Vysvětlení, změna/doplnění č. 1 zadávací dokumentace k veřejné zakázce na stavební práce „III/32835 Butoves - Vrbice“.

Veřejná zakázka na stavební práce: „III/32835 Butoves - Vrbice“

Výstřižek z dokumentu s názvem A\_3\_2\_SITUACE-DÍL 4,5,6 (nedílná součást projektové dokumentace):

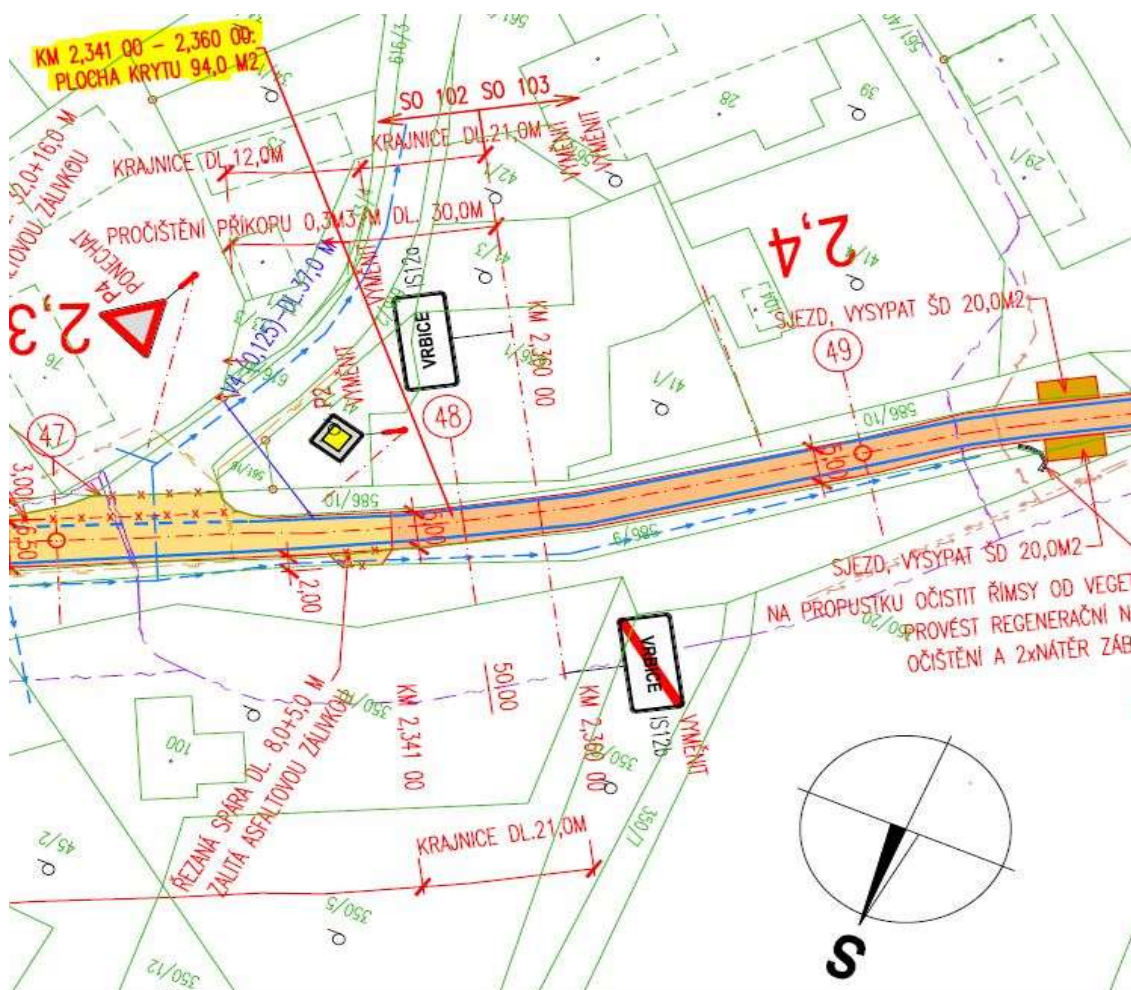
Plocha krytu dle položky č. 32 činí 6876 m<sup>2</sup>. Při výpočtu objemu vyrovnávací vrstvy ze 30% plochy krytu a průměrné tloušťky 60 mm dostaneme objem vyrovnávky jako součin těchto tří čísel:  
 $6876 \times 0,3 \times 0,06 = 123,768 m^3$ .

Upraví zadavatel výměru u položky č. 31, dle výše uvedeného výpočtu?

Zadavatel uvádí, že výměra položky č. 574A04 - ASFALTOVÝ BETON PRO OBRUSNÉ VRSTVY ACO 11+, 11S (SO102 OPRAVA SILNICE III/32835 V KM 1,335-2,360) odpovídá výkresové části zadávací dokumentace, neboť vyrovnávací vrstva v rámci SO 102 nemá být provedena pod celou plochou krytu vozovky, ale pouze ve staničení km 2,341 00 – km 2,360 00 (přechod z SO 102 na SO 103) což odpovídá ploše krytu 94,0 m<sup>2</sup>, viz výstřižek dokumentu s názvem „A\_3\_2\_SITUACE-DÍL 4,5,6“ (nedílná součást projektové dokumentace).
